## RENAULT 1.5 DCI/INFORMATIONS RELATIVES A L'INSTALLATION

**REFERENCE GATES :**  
Courroie d'accessoires

**MODELE :**  
Clio II, Express, Kangoo, Rapid, Symbol

# TECHNICAL BULLETIN 013

FIG. 1

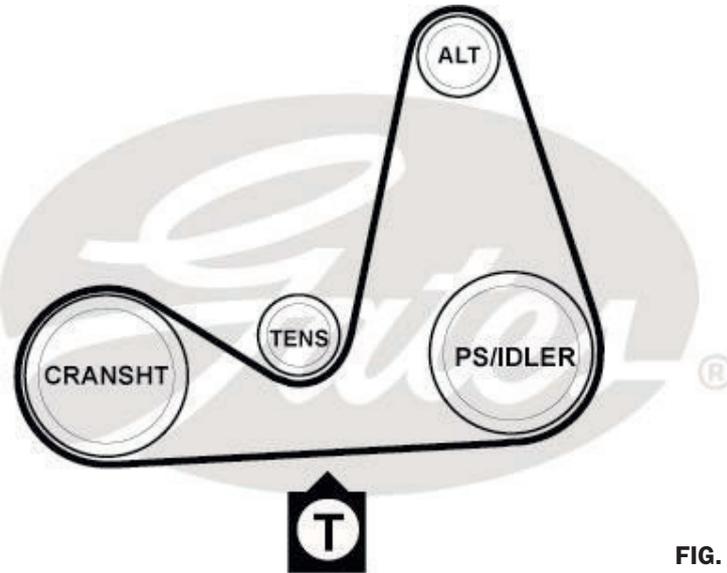
8. Tendre la courroie : la courroie doit être plus tendue (avec l'outil Mot. 1638, réf. OE 0000163800) que lors de l'installation originale. Mesurer la tension en bas entre le vilebrequin (crankshaft) et la pompe de direction assistée (ou le galet enrouleur (idler) sur les véhicules sans direction assistée) (Fig.1).
9. Lors de la mesure de tension avec le STT-1, clé à « 8 », « 180 » (largeur virtuelle de 180 mm). Lors de la mesure avec le Krikit®, la tension doit être de 70 kg.
10. Maintenant, serrer les deux boulons (36 Nm).
11. Faire faire deux tours au moteur dans le sens horaire.
12. Vérifier la tension et ajuster si nécessaire.
13. Réinstaller toutes les pièces démontées.
